**Référence 007313/KK P - Mallemort (13) -Création d'un quartier durable méditerranéen
"La Campagne"**

Réponse aux recommandations de la MRAE

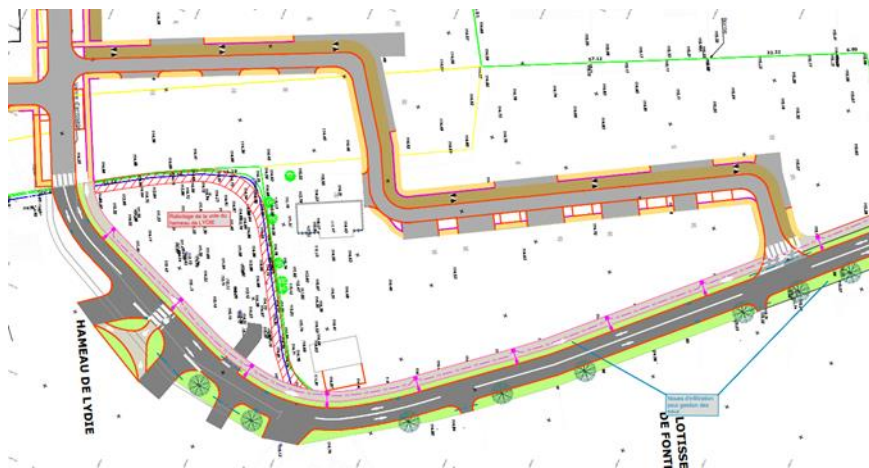
7. La MRAe recommande de quantifier la génération de trafic liée aux déplacements et, le cas échéant, de revoir les incidences de l'ouverture à l'urbanisation sur le trafic routier. Elle recommande également de préciser les infrastructures pour les modes actifs de déplacement ainsi que les offres en transport collectif existantes et futures entre le secteur de projet et les bassins de vie et pôles d'échanges multimodaux.

Le projet s'appuie également sur la réalisation d'un PUP d'aménagement des deux voies d'accès à ce projet, aménagement incluant la réalisation de voies de continuité piétons et cycle, en liaison avec celles développées par la commune.
